INFORME DE AUDITORÍA N° 004-2022-2-5347-AC

**AUDITORÍA DE CUMPLIMIENTO
PROYECTO ESPECIAL REGIONAL PASTO GRANDE -
MOQUEGUA**

**"INCUMPLIMIENTO DE ESPECIFICACIONES
TÉCNICAS EN LA EJECUCIÓN DEL RESERVORIO DEL
PROYECTO INSTALACIÓN DE LA INFRAESTRUCTURA
HIDRÁULICA PARA RIEGO PARA LA POBLACIÓN DE
QUERAPI"**

Imagen n.º 1

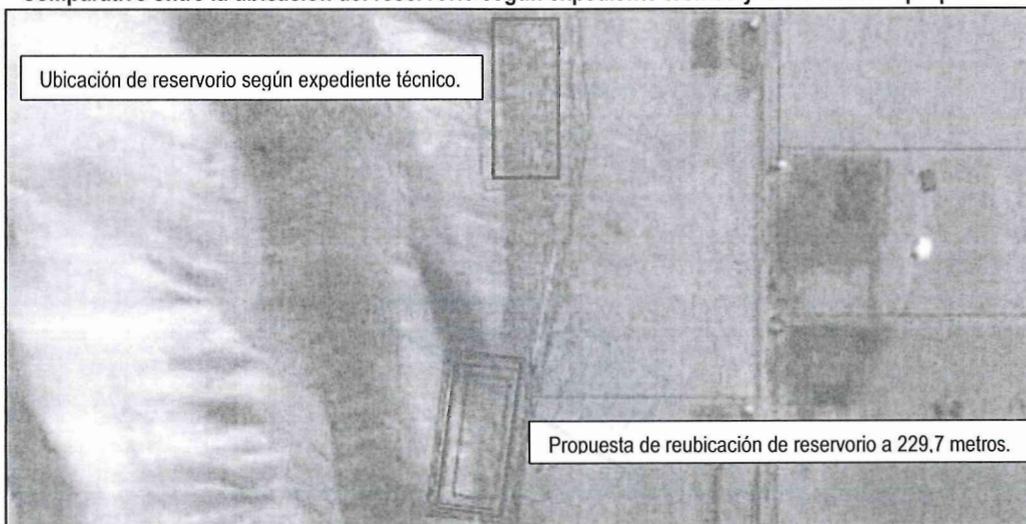
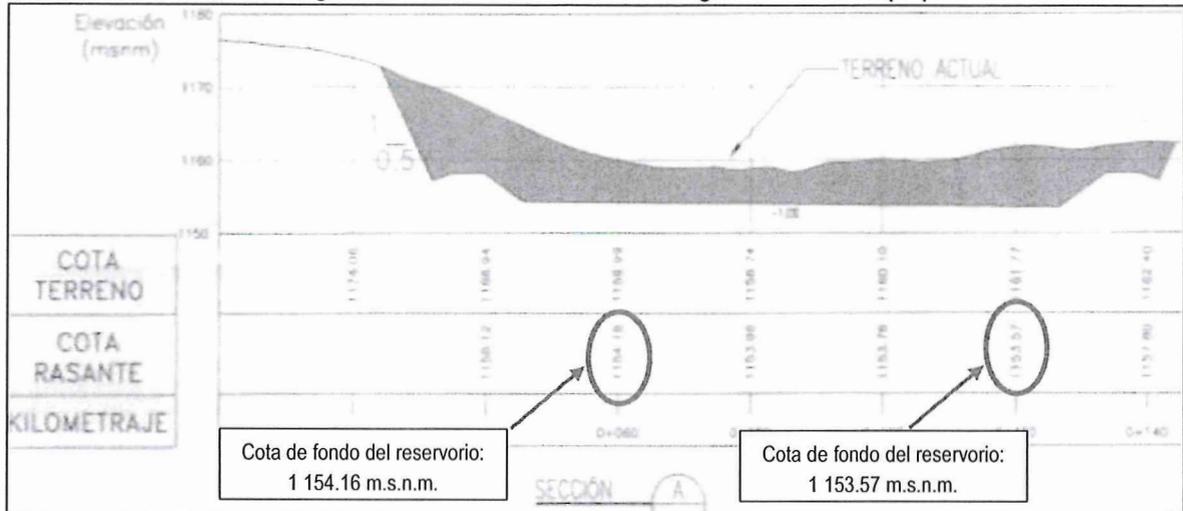
En la siguiente imagen se muestra la ubicación del reservorio según el expediente técnico aprobado y la reubicación planteada en el informe técnico de reubicación del reservorio.

Comparativo entre la ubicación del reservorio según expediente técnico y la reubicación propuesta.

Imagen n.º 4
Ubicación de calicatas del estudio básico de mecánica de suelos para verificar la capacidad admisible y características de suelos en las Pampas de Jaguay-Rinconada.

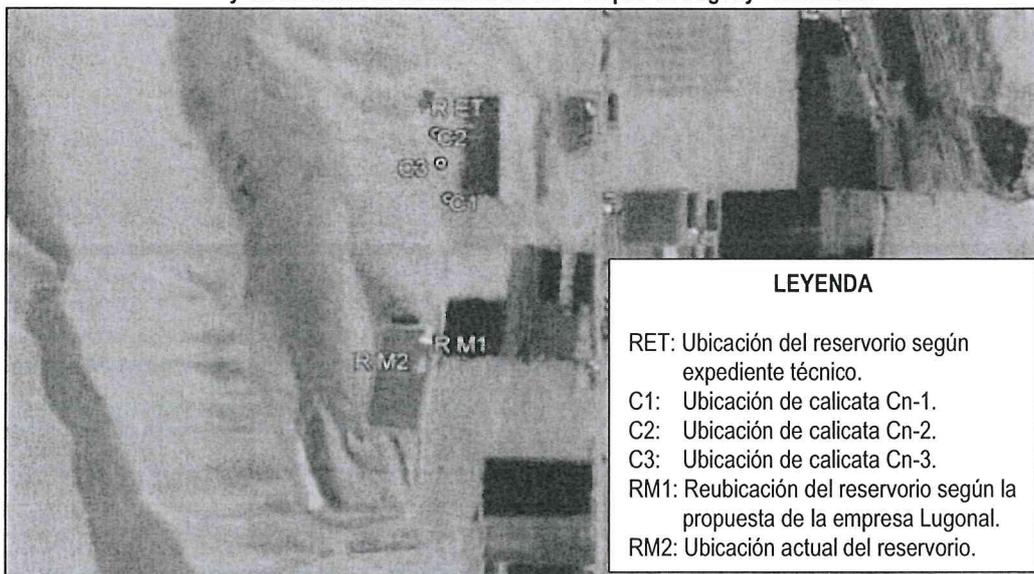
Del cuadro e imagen anteriores, podemos advertir que el residente de obra, ingeniero Wilson Braddi Zapata Calizaya, dio la conformidad a un estudio de mecánica de suelos realizado en una zona distinta a la ubicación final del reservorio de 10 000 m³, es más, durante la construcción del reservorio se modificó la ubicación propuesta por la empresa Lugonal EIRL esto se puede corroborar en el "Informe técnico de reubicación del reservorio de 10 000 m³". No obstante a ello, el inspector de obra, ingeniero Héctor Javier Tarqui Juli, dio el visto bueno a la conformidad de este estudio de mecánica de suelos.

Imagen n.º 5
Perfil longitudinal en el centro del reservorio según la reubicación propuesta por el ingeniero Wilson Braddi Zapata Calizaya

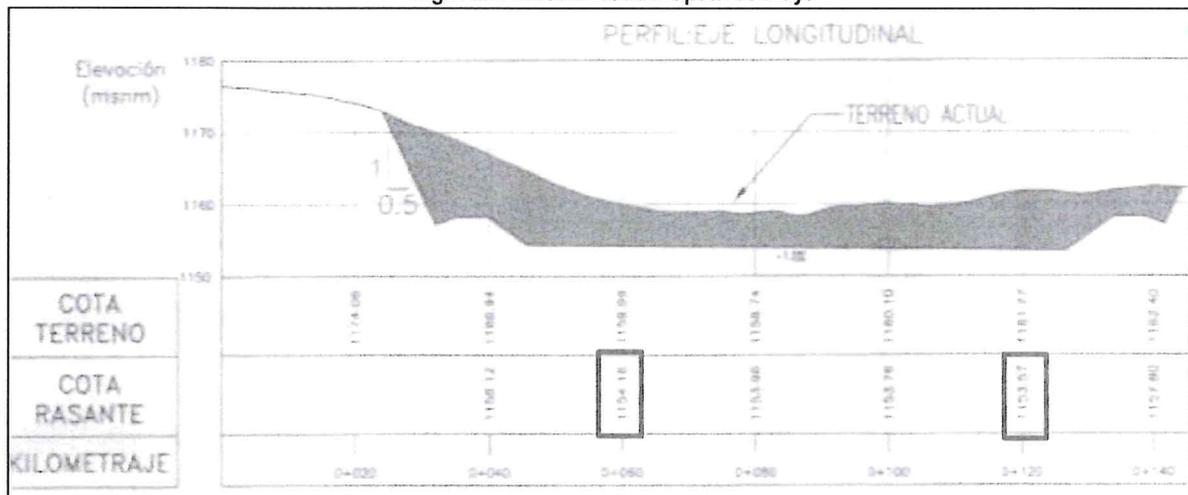
En ese sentido, debemos recordar que el 22 de junio de 2017, según el informe n.º 037-2017-WBZC-RO/IIHRPQRPJR/GEINFRA-PERPG/GRM (Apéndice n.º 3 - Anexo 19), el ingeniero Wilson Braddi Zapata Calizaya solicitó opinión al proyectista para la reubicación de la estructura de almacenamiento, adjuntando el plano 001, en el que se puede apreciar que el fondo del reservorio estaba proyectado entre las cotas 1 154,16 al 1 153,57 metros sobre el nivel del mar (considerando una pendiente de 1% desde el ingreso hasta la salida del agua en el reservorio), tal como se consideró en los planos elaborados por parte de la empresa Lugonal EIRL y se incluyeron como parte del informe técnico de reubicación del reservorio de 10 000 m³, suscrito por la ingeniera Yanet Cuayla Alejo, conforme se aprecia en la siguiente imagen:

advertir que el terraplén compactado hacia el lado sur del reservorio tiene una altura promedio superior a los cinco (5) metros y los taludes en ambos lados del terraplén (hacia el interior y el exterior del reservorio), tienen taludes menores a 1:1.5, según se estableció en el expediente técnico inicial y en todos los documentos de sustento para la reubicación del reservorio; además, la altura del terraplén según los planos del informe técnico de reubicación del reservorio de 10 000 m³, suscrito por la ingeniera Yanet Cuayla Alejo, contemplaba alturas de relleno menores a los cinco (5) metros, los mismos que se incrementaron debido a las modificaciones posteriores en la ubicación del reservorio y la cota de fondo del mismo, realizadas durante los años 2017 a 2019, para lo cual se justificó, tramitó y aprobó la partida 03.02.08, relleno compactado con material de préstamo para corona del reservorio, con un metrado de 6 135,47 m³.

Imagen n.º 7

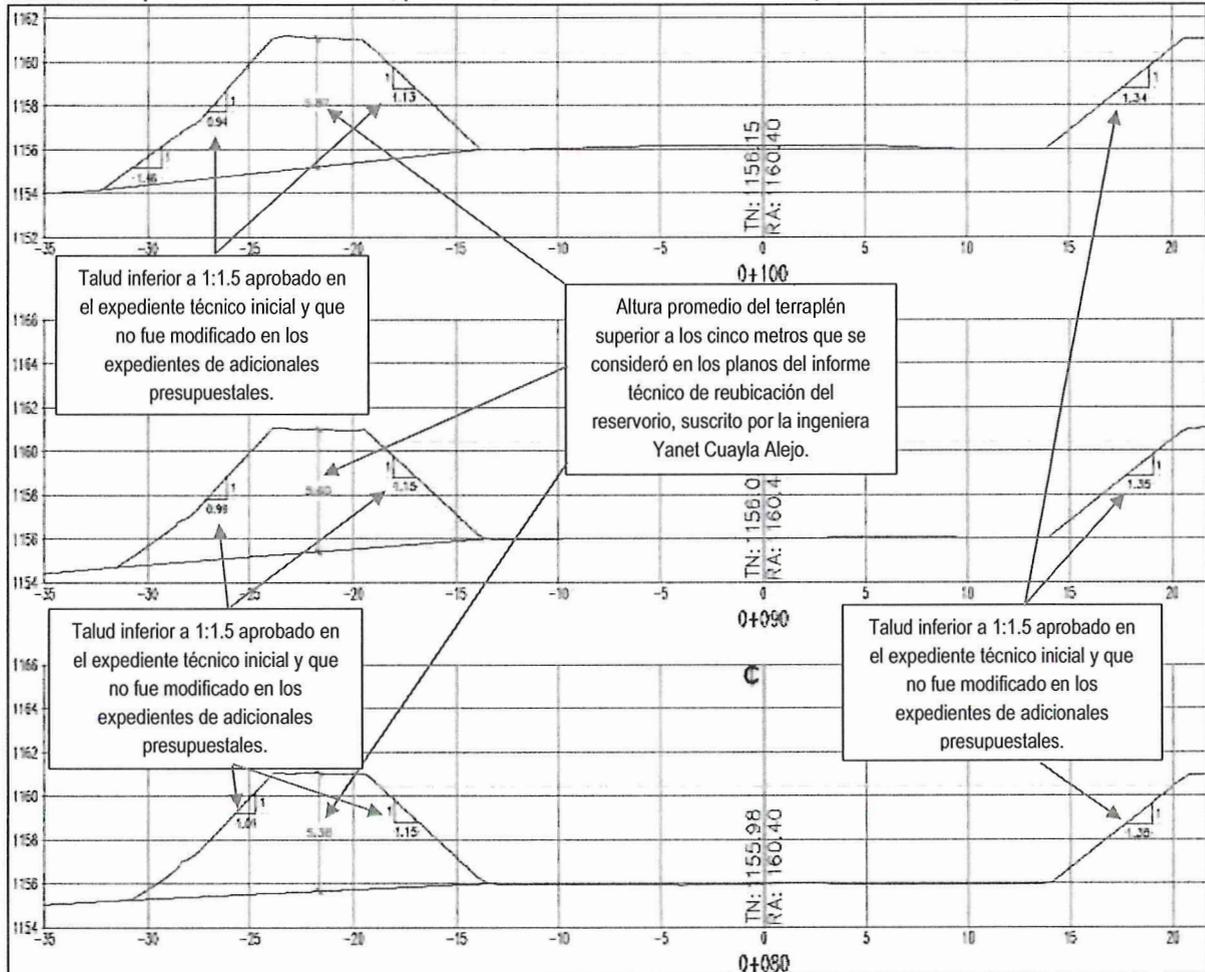
Secciones transversales del reservorio según el levantamiento topográfico realizado al estado actual, en los que se advierte que las alturas promedio del terraplén del lado sur son superiores a los cinco metros, además los taludes al interior y exterior del reservorio no cumplen el talud aprobado en el expediente técnico de 1:1.5, por tanto, el ancho de la base de los terraplenes debió ser mayor

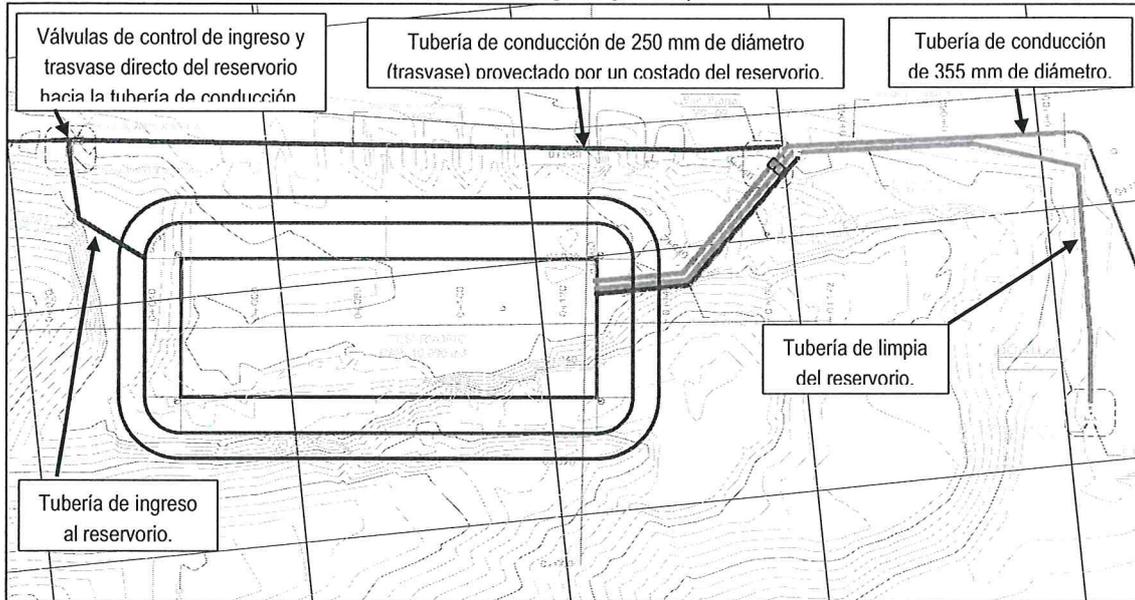
Fuente: Plano RE-01, el mismo que forma parte del comprobante de pago n.º 1104 de 6 de noviembre de 2017 (Apéndice n.º 3 - Anexo 20).
Elaborado por: Comisión auditora.

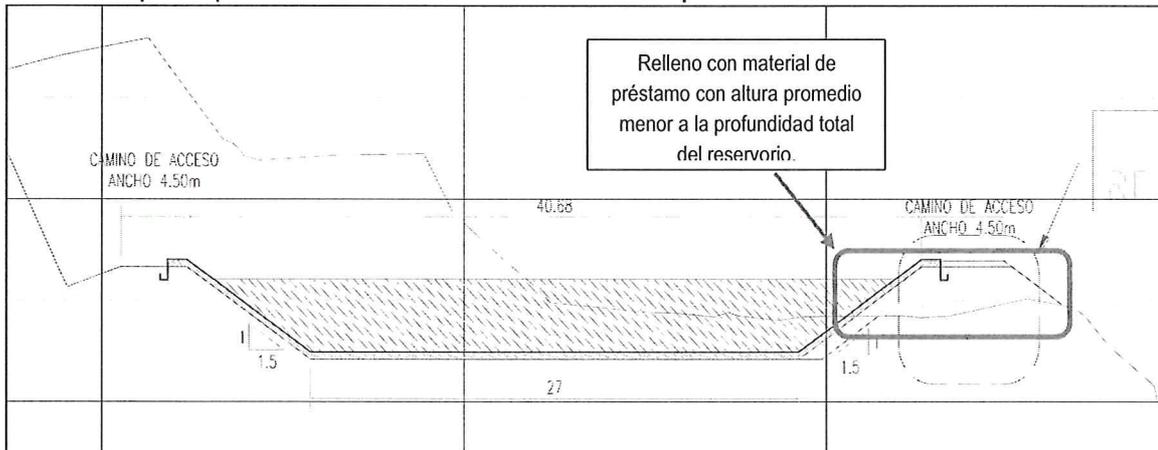
Imagen n.º 9
Perfil transversal de reservorio según el "Servicio de verificación del cálculo hidráulico de la línea de conducción y red de distribución de 12.89 Km (con diferentes diámetros de tubería PVC) y del sistema de almacenamiento reservorio de 10,000 m³ (con sus respectivos planos y detalles ingreso y salida), en el que se aprecia que la altura de relleno menor de la mitad de la profundidad total del reservorio

Imagen n.º 11
Deficiencias del cerco perimétrico, el mismo que no cumple lo establecido en el plano n.º 007 del Expediente Técnico aprobado

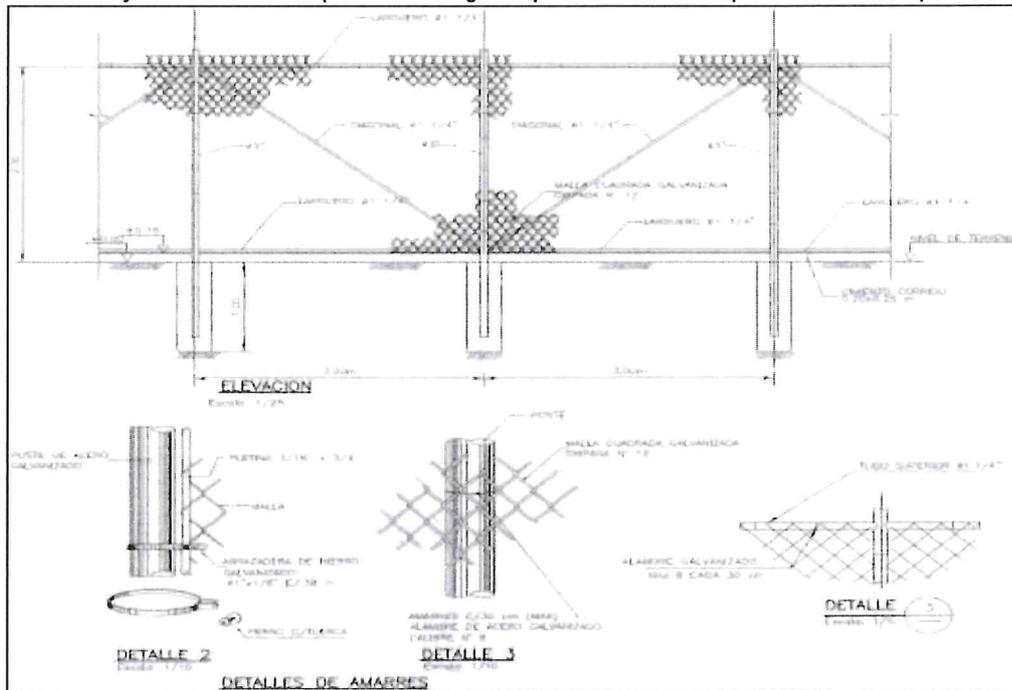
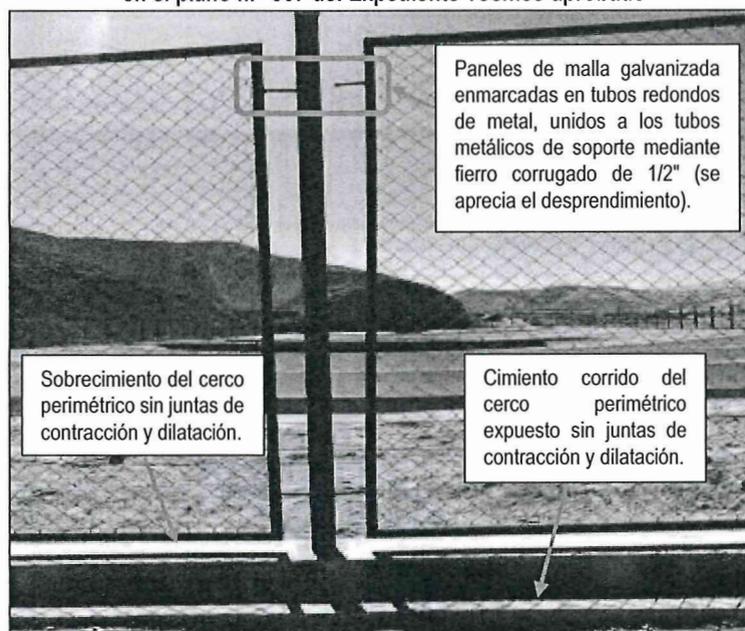
realizadas por la comisión auditora, se pudo advertir que el cerco perimétrico no fue construido según lo aprobado en el expediente técnico y presenta deficiencias, conforme se aprecia en las siguiente imágenes:

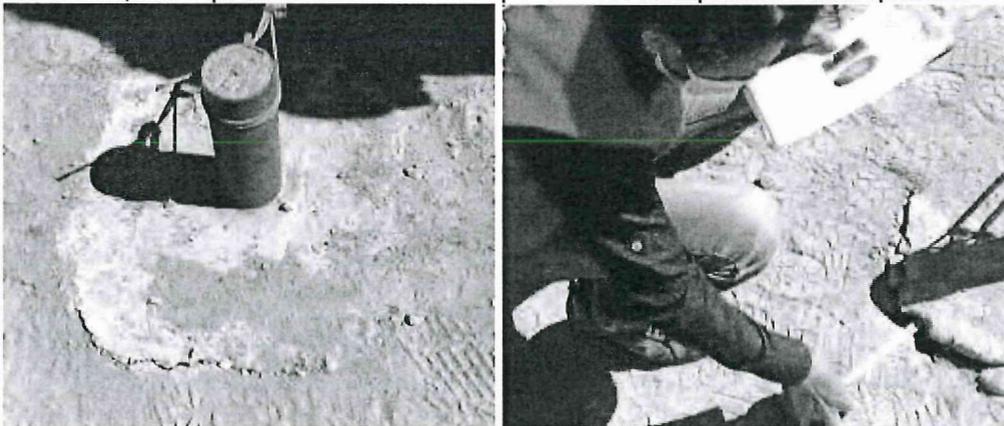
Imágenes n.ºs 15 y 16
Deficiencias en los datos de anclaje de la cobertura de la malla raschel, los mismos que fueron modificados sin un diseño o cálculo que considere las fuerzas de tensión ejercidas por los cables, además, no cumplen con lo establecido en el plano n.º 006 del expediente técnico aprobado.

Fotografía n.º 6
Se puede apreciar una grieta en el perímetro del dado de anclaje de concreto de la malla raschell hacia el lado contrario del talud interior, el cual tiene un ancho de 3 a 4 milímetros.

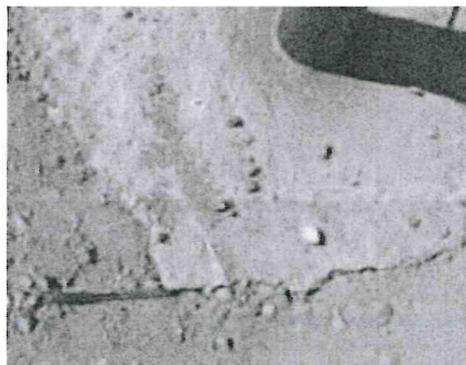
"Por otro lado, en los costados de los anclajes de concreto de la malla raschell se encuentran grietas de 3 a 4 milímetros, en los lados hacia el exterior del reservorio, también, se puede apreciar hacia el lado más crítico del terraplén (lado sur del reservorio) que el talud exterior tiene un grado de inclinación aproximado de 45°, referencialmente, respecto al plano horizontal."

Fotografía n.º 7
Se puede apreciar una grieta en el perímetro de otro dado de anclaje de concreto para la malla raschell con un espesor de 3 a 4 milímetros aproximadamente.

Fotografía n.º 9

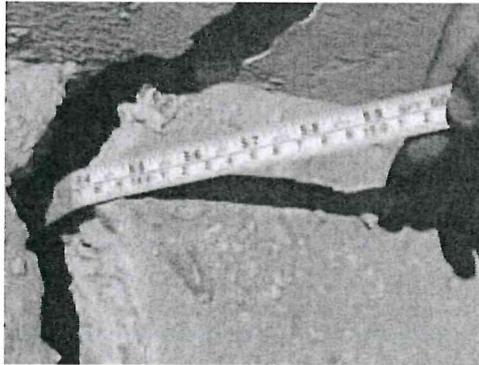
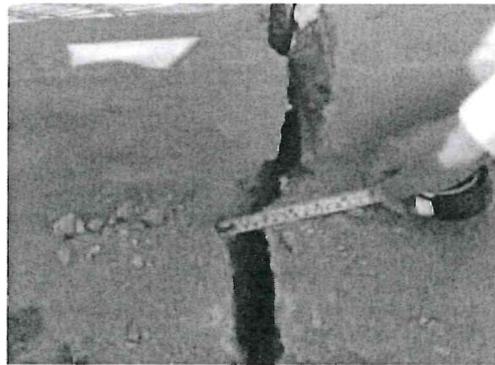
"Continuando con la visita de inspección, se pudo apreciar la presencia de otra grieta que se encuentra aproximadamente a 10 metros de distancia, paralelo al lado oeste del reservorio (Cerco perimétrico), se advierte que esta grieta tiene un ancho de 4.5 a 5 centímetros, siendo esta es de forma transversal al

Se puede apreciar una grieta transversal al terraplén con un ancho de 4.5 a 5 centímetros medido en el cemento corrido del cerco perimétrico, debido a que no se puede realizar una buena medición en la parte de la corona.
